Věcně shodná připomínka k návrhu Územního plánu města Brna a zmocnění zástupce veřejnosti

Rozvojová lokalita R-3 Řečkovické kasárny, včetně souvisejících komunikací

obr. 1) a 2) území dotčené připomínkou

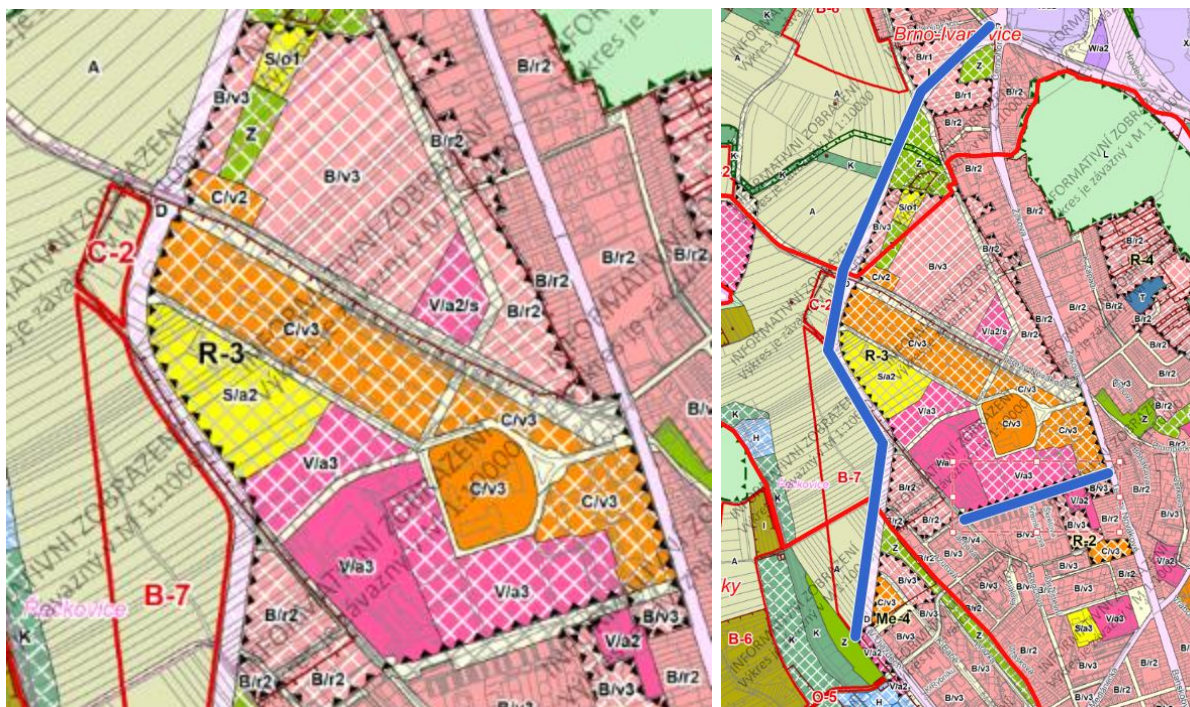
Žádáme, aby v závazné části územního plánu byl stanoven požadavek, aby základní členění i výsledná podoba rozvojové lokality R-3 Řečkovické kasárny vzešla z veřejné architektonické soutěže o návrh územní studie, a to včetně struktury uliční sítě i struktury zástavby v jednotlivých částech území (kompaktní / volná / rezidenční / areálová...), charakteru a skladby veřejných prostranství a aby rozhodování o změnách v území bylo podmíněno touto studií.

- byl stanoven výčet a vzájemný poměr jednotlivých změnových ploch s rozdílným způsobem využití (návrhové plochy B, C, V, Z, S), aniž by bylo pevně určeno jejich rozmístění v území
- byla vymezena plocha městské zeleně Z (parkového charakteru) a stanovena v rozsahu min. 10 % plochy celého území R-3
- byla výšková úroveň zástavby změnových ploch snížena na hodnotu - / - 2 / - , tedy 3 - 10 m
- bylo minimální plošné zastoupení zeleně na terénu ve všech plochách stanoveno v rozsahu min. 30 % pro disponibilní pozemky stavebního záměru a pro plochu současně (a to pouze s jedinou přípustnou výjimkou nedodržení – pokud by se jednalo o nároží v blokové zástavbě)
- byla nová uliční síť vždy určena včetně stromořadí
- byla zajištěna ochrana prameniště studánky Grbal (U tří bříz) a Rezavé studánky

- byla prověřena a zdůvodněna potřeba této nové komunikace
- byla prověřena navrhovaná trasa vedoucí zejména v části medláneckého katastru, s ohledem na vysoce problematické napojení na ul. V Újezdech a dále pokračující trasu křižovatkou a ulicemi Kytnerova a Hudcova
- byla prověřena trasa vedoucí ve vzdálenější poloze od stávající i navrhované zástavby a zároveň vedoucí vně stávající volnočasové lokality (okolí Medláneckého potoka – V Újezdech)
- bylo rozhodování o změnách v území podmíněno zpracováním územní studie, která bude stanovovat podmínky pro ochranu veřejného zdraví, dostatečně široké koridory pro pěší, cyklisty, motorová vozidla, povinná stromořadí, řešení odstavování parkování

- byla tato ulice zahrnuta do rozvojové lokality R-3
- byla rozhodování o změnách podmíněna zpracováním územní studie, která bude stanovovat podmínky pro ochranu veřejného zdraví, dostatečně široké koridory pro pěší, cyklisty, motorová vozidla, povinná stromořadí, řešení odstavování parkování vozidel, řešení osvětlení, navazující hromadné dopravy a křižovatek s navazující uliční sítí; vše s důrazem na pěší pohyb.

Předložený návrh územního plánu v lokalitě R-3 představuje nadměrnou míru nové zástavby. Povinností územního plánování je pracovat s územím a jeho změnami takovým způsobem, aby byl zajištěn charakter a hodnoty stávajícího území a také aby byly stanoveny podmínky pro kvalitní bydlení a rozvoj rekreačních činností. Navrhovaná výšková úroveň - / - 3 / -, tedy až 16 m, představuje nepřiměřenou intenzitu zástavby a tím mimořádnou zátěž a zhoršení podmínek okolních ploch včetně dopravní infrastruktury. Hustota osídlení v této lokalitě by potom byla více než 10 000 obyv./km², přičemž např. Brno má tuto hustotu 1 650 obyv./km².

Tzv. sběrná komunikace Ivanovice – Medlánky představuje zásadní změnu v území. Mimořádným způsobem ovlivní charakter lokality, způsob užívání území, celkové poměry a kvalitu života a životního prostředí v celém širším území. Takové řešení přivede do těchto míst velké množství dopravy, způsobí zhoršení pohody v místě, podstatné zhoršení kvality vzduchu, zhoršení hlukové zátěže, přinese negativní dopad na zdraví zde žijících obyvatel. Zásadním způsobem změní charakter místa, protože navržená trasa je vedena téměř v celé své trase stávajícím rekreačním územím – medlánečtí a řečkovičtí občané tuto lokalitu užívají aktivním a trvalým způsobem jako volnočasovou. Dotčené území slouží jako odpočinková oblast s kvalitním přírodním zázemím, ve kterém je zde z veřejných prostředků budována rekreační infrastruktura.

Napojení do ulice V Újezdech je naprosto nevhodné, zřejmě nebyl zjištěn skutečný stav území, protože celá ulice V Újezdech má zklidněný charakter, ostrou zatáčkou je napojena na ul. Kytnerova a dále přes kruhový objezd na ul. Hudcova. Tyto ulice jsou již dnes dopravně přetížené a širě uličního prostoru neposkytuje žádný prostor ke zlepšení. Není tedy odůvodnitelné takové řešení, které přivede velké množství dopravy do míst, která jsou již dnes zahlcená a nepřiměřeně zatížená a fungují jako "špunt".
